Avis délibéré
de la Mission régionale d'autorité environnementale
Provence-Alpes-Côte d'Azur

**sur le projet d'implantation d'un parc solaire au sol "les
Graves" à Remollon (05) et sur la déclaration de projet
emportant mise en compatibilité du plan local d'urbanisme de
Remollon**

N° MRAe
2024APPACA76/3860
2024APACA65/3857

Figure 5: Plan schématique de l'orientation d'aménagement du secteur des "Graves".
Source : rapport de présentation.

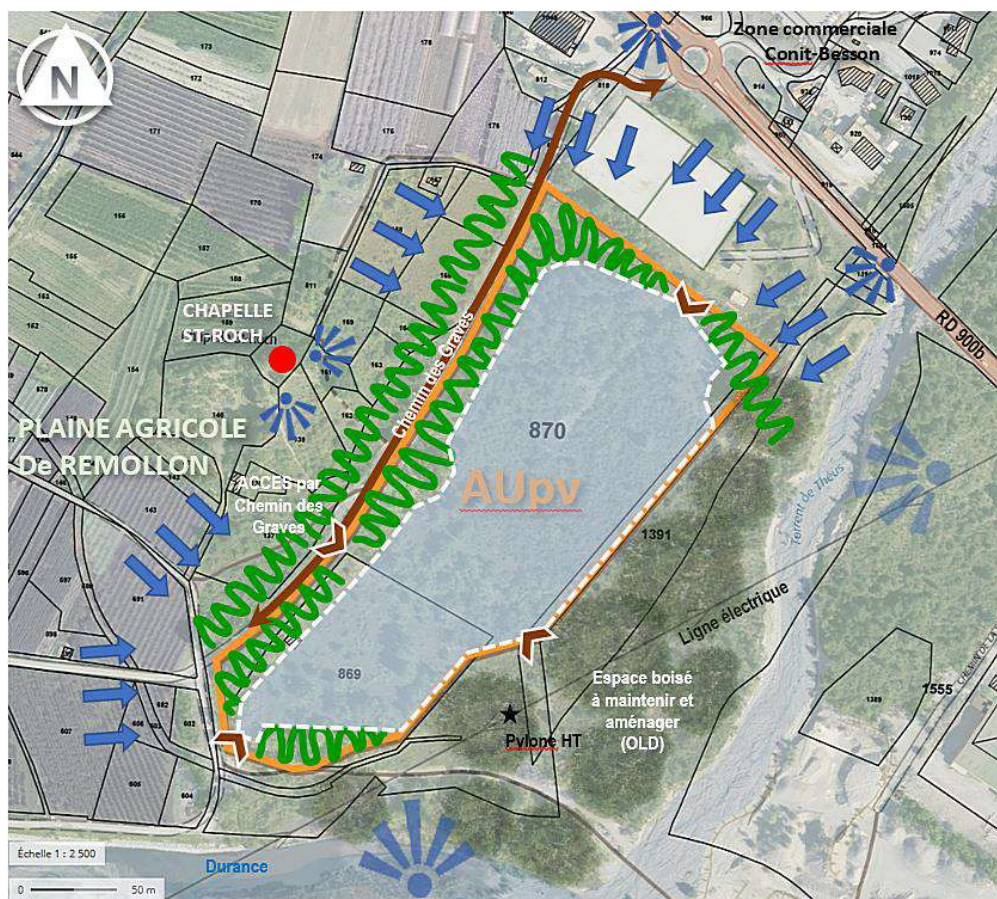
La MRAe relève toutefois que l'OAP ne détaille pas les prescriptions environnementales relatives à la préservation de la biodiversité et du paysage du secteur qui devraient découler de cette prise en compte. Par ailleurs, le périmètre de l'OAP⁴ n'est pas correctement défini. Celle-ci n'indique que la surface d'installation des panneaux solaires (3,3 ha), sans mention de la surface défrichée ajoutée (environ 3 ha), ni des parcelles concernées par le nouveau zonage AUPv.

La MRAe recommande d'incorporer à l'OAP des dispositions précises relatives à la préservation de la biodiversité et du paysage, de revoir la surface du projet en y ajoutant la surface des OLD et de préciser la surface des nouveaux zonages.
